AMPLIAMENTO ALLA TERZA CORSIA DEL TRATTO RIMINI NORD-PEDASO  
TRATTO: CATTOLICA - FANO  
OPERE COMPENSATIVE COMUNE DI PESARO:  
NUOVO SVINCOLO DI PESARO SUD

**PROGETTO DEFINITIVO**

# **STUDIO DI IMPATTO AMBIENTALE INTEGRAZIONI**

## **RISPOSTE ALLE RICHIESTE DI INTEGRAZIONI**

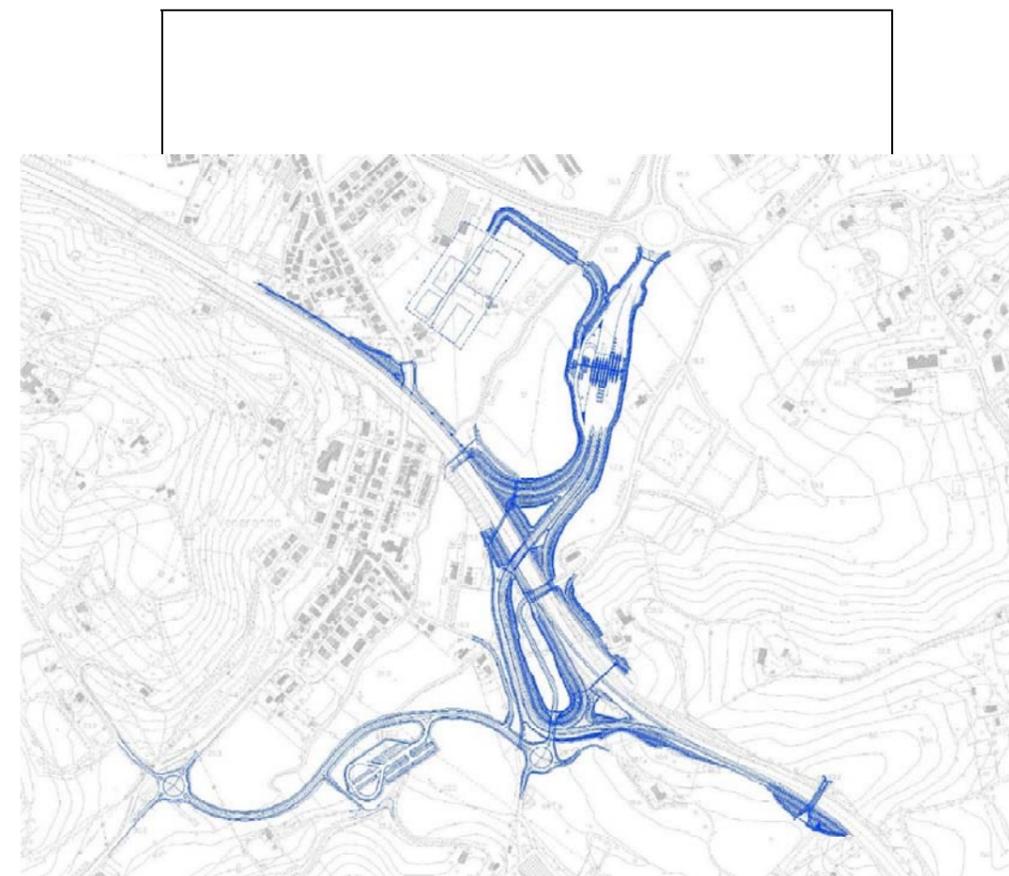
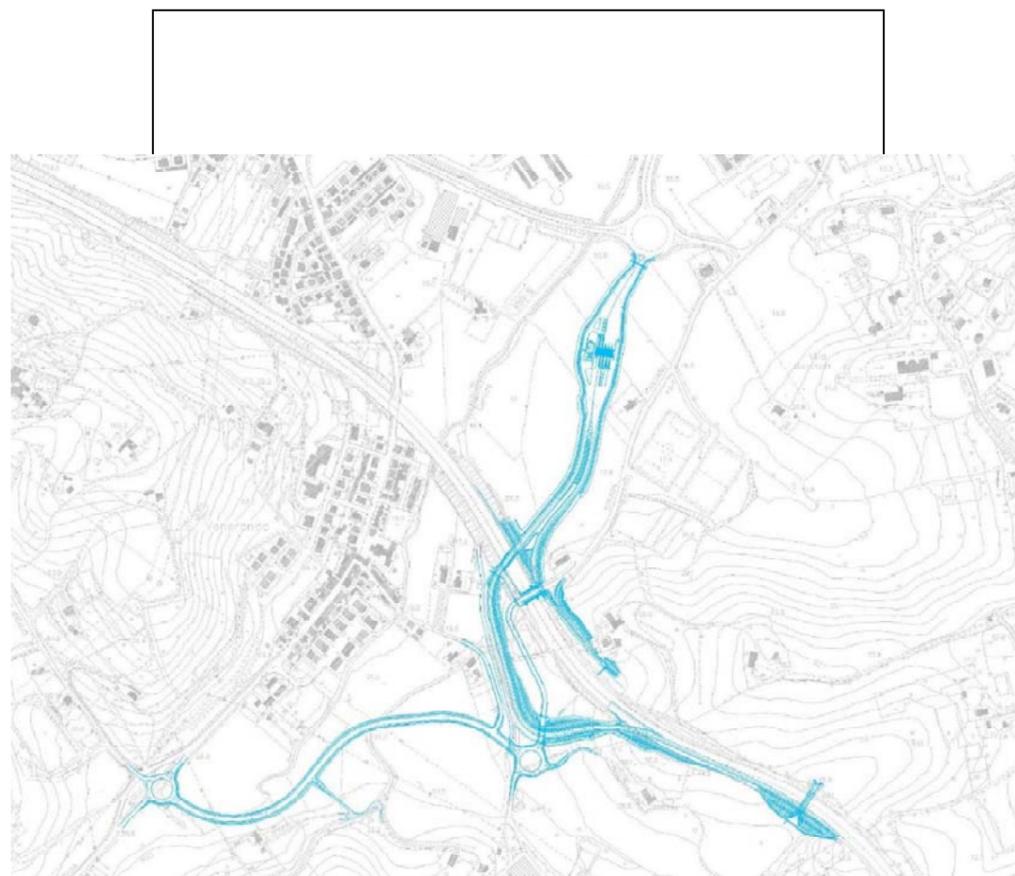
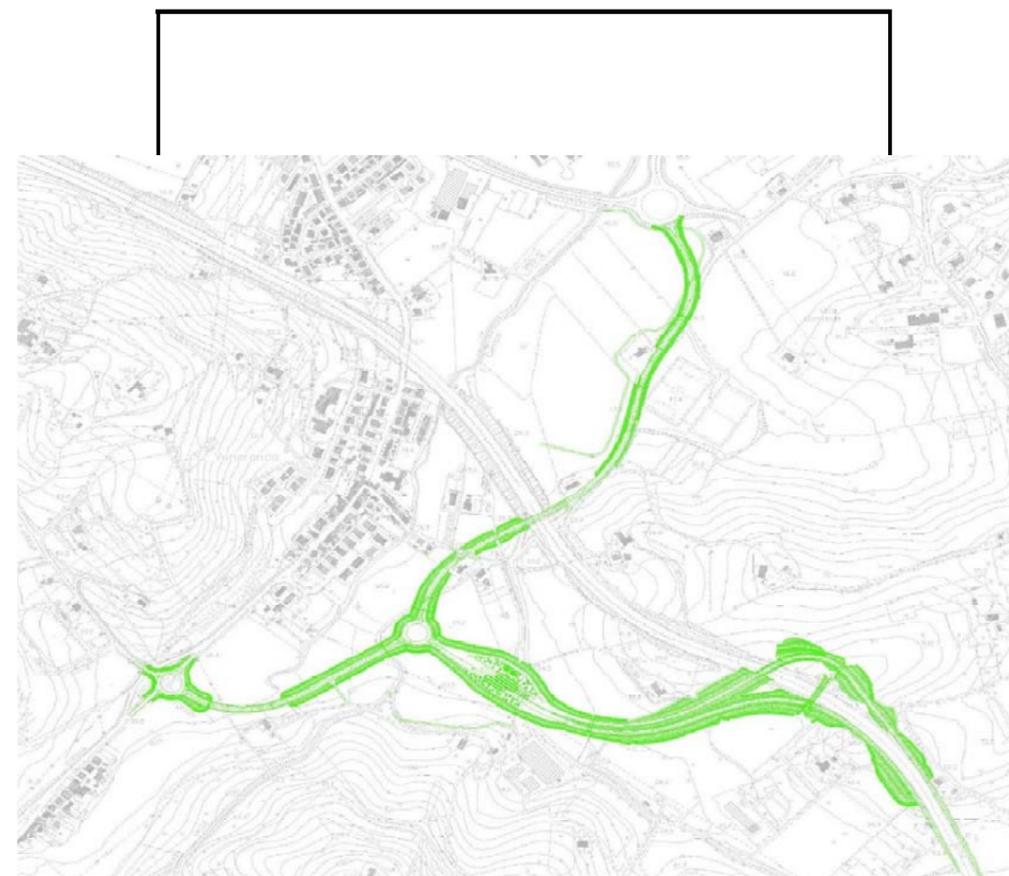
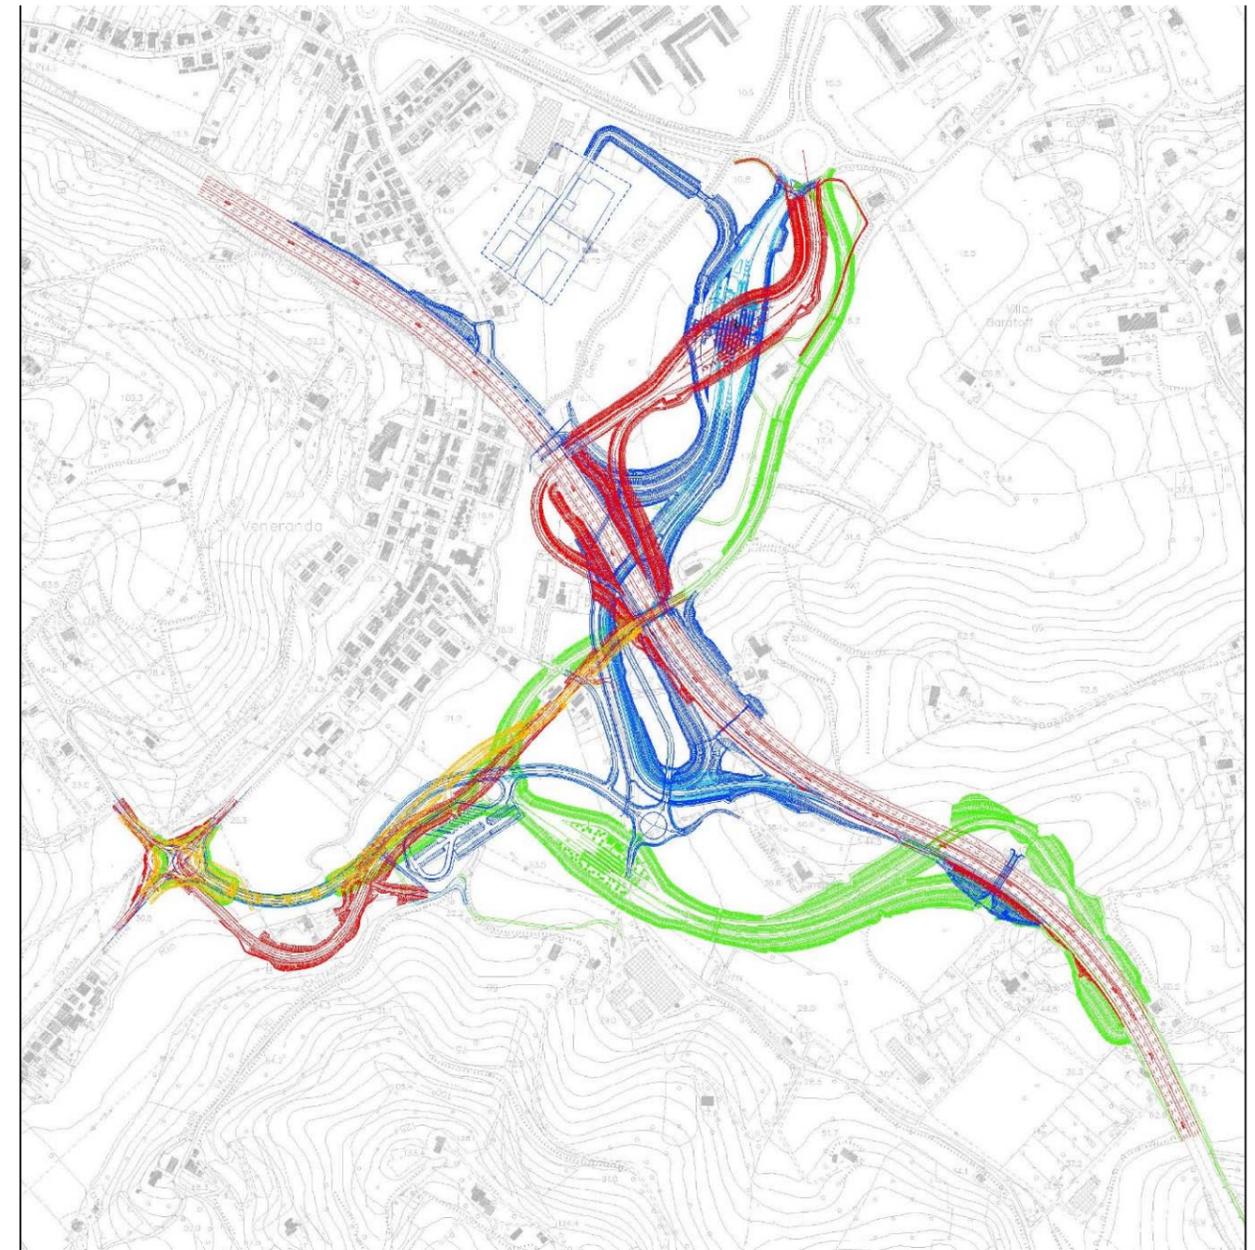
1. *Motivare se il progetto sia l'unica soluzione percorsa e presentare la scelta tra le alternative possibili specificando in quali sedi siano state confrontate,*

Il progetto delle opere compensative di Pesaro nasce dalle richieste avanzate dagli Enti in sede di Conferenza di Servizi del progetto di adeguamento alla 3° corsia del tratto Cattolica – Fano, che si è tenuta nelle sessioni del 19.05.06, 23.06.06 e 7.07.06 e dalle richieste riportate sulle Delibere Regionali n°583 del 15/05/06 e n°735 del 19/06/06, nell'ambito delle quali si indica, quale proposta di miglioramento della viabilità locale strettamente connessa al progetto, la realizzazione della bretella di adduzione tra la strada Montelabbatese e la Urbinate in comune di Pesaro e la realizzazione del Nuovo Svincolo di Pesaro Sud, prescrivendo che sia a cura e spese della Soc. Autostrade la quale, in sede di Conferenza dei servizi del 7/07/2006, ha confermato la disponibilità ad accogliere le richieste contenute nelle delibere sopra citate.

In questa fase sono state esaminate e discusse nell'ambito del tavolo tecnico tra Regione, Provincia, Comuni, Società Autostrade, ANAS due nuove ubicazioni per il Nuovo Svincolo di Pesaro, una in località S. Veneranda, e la seconda ubicazione in prossimità di Via Solferino con il potenziamento di Via Pertini. Era stata presa in considerazione anche la posizione prevista da Piano Regolatore del Comune di Pesaro, tra il viadotto Foglia e l'area di servizio Foglia, in merito alla quale la Società Autostrade si era sempre espressa negativamente per la sua vicinanza a quello esistente (circa 1,2 km), affermando che la sua eventuale realizzazione in tale nuova posizione avrebbe necessariamente comportato la chiusura di quello esistente. Le tre diverse ubicazioni del Nuovo Svincolo di Pesaro sono riportate nella figura seguente

Di seguito si riporta il prospetto delle varie opzioni esaminate, la cui rappresentazione schematica è riportata nella tabella seguente; si mettono quindi a confronto le alternative studiate, con le relative considerazioni a favore e contro valutate a supporto della soluzione scelta.

Soluzione	Denominazione soluzione	Note
A (blu /azzurra)	Progetto di fattibilità/ preliminare (2009-2010)	Il progetto studiato inizialmente vede uno svincolo completo, che serve tutte le manovre: da e per Bologna, da e per Taranto. Il piazzale di esazione è posto a Nord dell'autostrada ed è collegato con rampe dirette alla carreggiata Nord, con rampe indirette alla carreggiata Sud. La Bretella di Santa Veneranda si collega tramite una rotonda alla viabilità locale, sottopassa le due rampe autostradali e si immette nel sottopasso autostradale di via Pantano Castagni. La stessa soluzione poteva essere realizzata anche con lo schema parziale di svincolo (manovre da e per Taranto). Questa soluzione, nata per la configurazione di svincolo completo, comportava una notevole occupazione di suolo.
B (verde)	Progetto preliminare (maggio 2011)	Una volta definita la soluzione di svincolo parziale, in questa fase si sceglie di posizionare a Sud della A14 il piazzale di esazione. Il progetto della bretella vede due distinti tratti di viabilità, rispettivamente a Nord e a Sud del piazzale di svincolo.

C (arancione)	Progetto definitivo (giugno - novembre 2014)	In questa soluzione si porta nuovamente a Nord della A14 il piazzale di esazione del Nuovo Svincolo, rigeometrizzando le rampe di uscita e ingresso in direzione da e per Bari in modo da ridurre il più possibile l'uso di suolo, compatibilmente con i vincoli dati dalle opere d'arte esistenti. La bretella si sviluppa in un unico tratto di viabilità che collega la Strada Ponte della Valle alla Strada Pantano Castagni.
D (rosso)	Progetto definitivo (febbraio 2015)	Rispetto alla soluzione precedente non ci sono sostanziali modifiche ma solo delle ottimizzazioni. La rotonda sulla strada Ponte della Valle viene ridotta e decentrata rispetto alla viabilità principale, il tracciato, in corrispondenza del versante Valle dei Castagni, si sposta verso sud in modo da ridurre l'impatto sul fabbricato presente nel tratto immediatamente successivo all'attraversamento del Rio Genica. Si riduce l'interferenza con la cassa di espansione del Rio Genica.
